Mémoire en réponse du 28 mai 2021
aux avis des services de l'Etat
Site de Limalonges (79)

FBJB

Dans le cadre du projet de création d'une centrale photovoltaïque sur la commune de Limalonges (79), la Société FBJB a déposé auprès des services de la DDT un dossier d'étude d'impact et une demande de permis de construire relatifs à la construction d'une centrale photovoltaïque au sol.

Le présent mémoire constitue la réponse formulée à la demande de compléments mentionnée dans ces courriers.

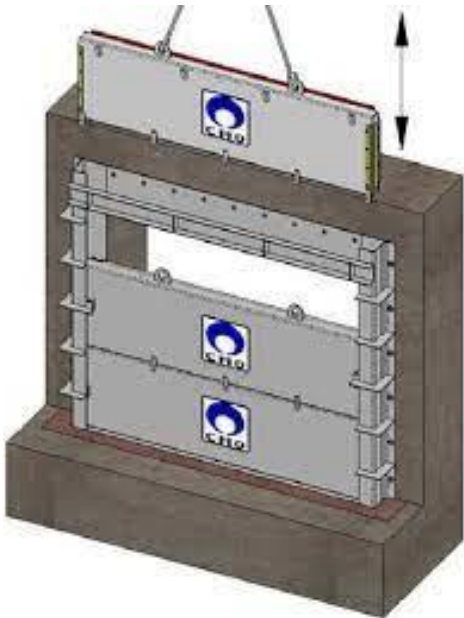
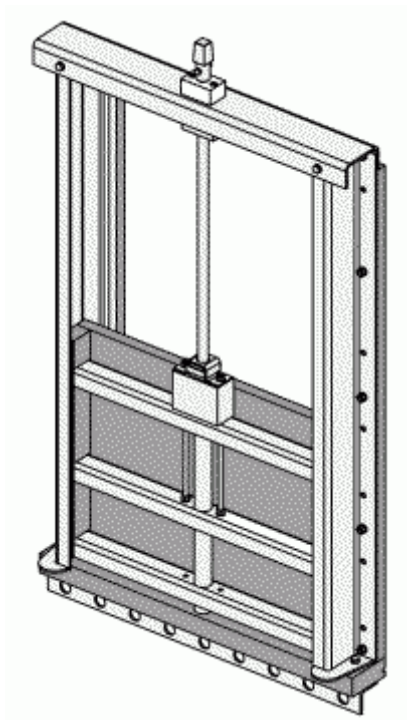
Des photos de principe de la vanne de coupure sont présentées ci-dessous :

La vanne doit faire l'objet d'un entretien ainsi que d'une manœuvre ouverture/fermeture tous les semestres.

Plan 1: Emplacement des vannes de coupure

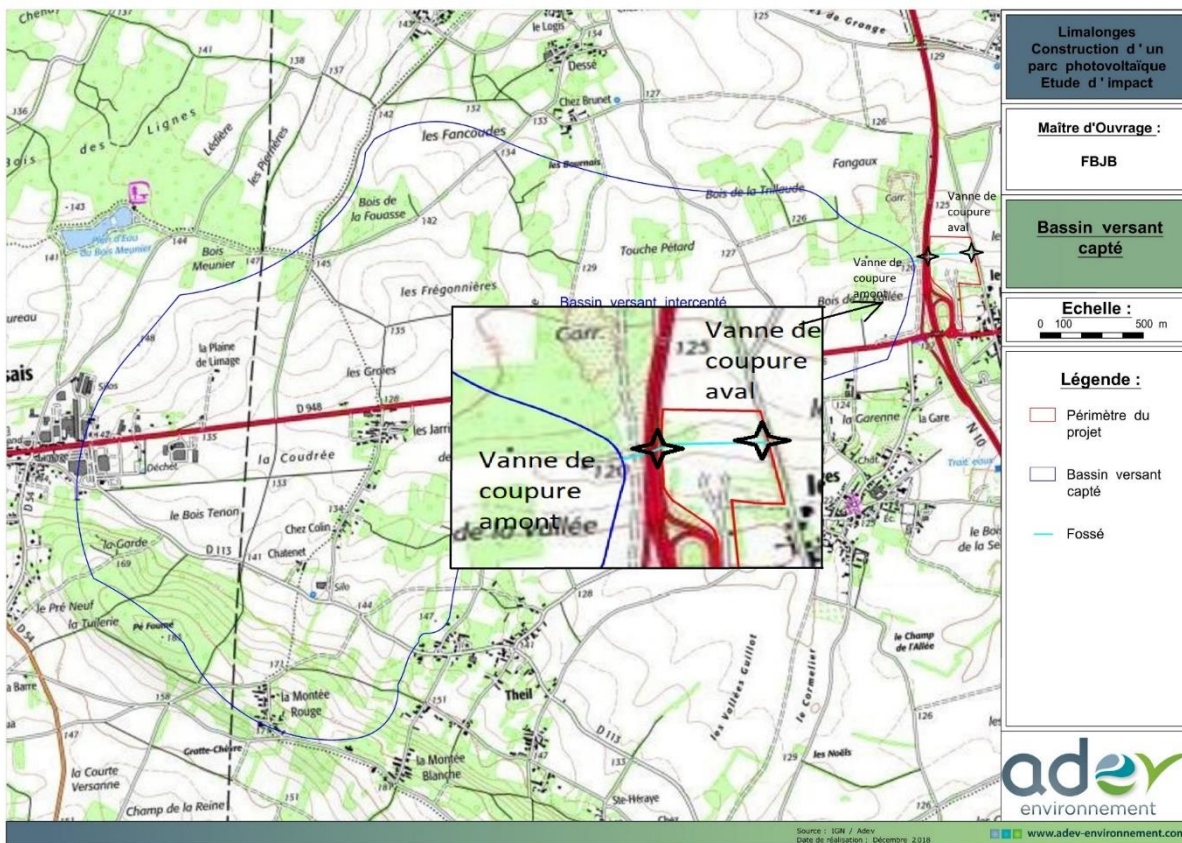
La notice fournie indique qu'un ouvrage de stockage est en place afin de recevoir une éventuelle pollution. Cet ouvrage sera équipé d'une vanne coupure pour éviter toute contamination dans le milieu récepteur.

Il est attendu que le pétitionnaire fournisse un plan et schéma permettant de localiser cet ouvrage. Il devra préciser son volume de confinement et le justifier au regard des enjeux. Il est également attendu que la surverse et le milieu récepteur soient mentionnés. Enfin, le pétitionnaire devra faire part de la fréquence d'entretien de ses ouvrages.

Deux vannes de coupure en amont (ouest) et en aval (est) du projet seront installées sur le projet (Plan N°1).

L'emplacement des vannes de coupure sont représentées sur le plan N° I.
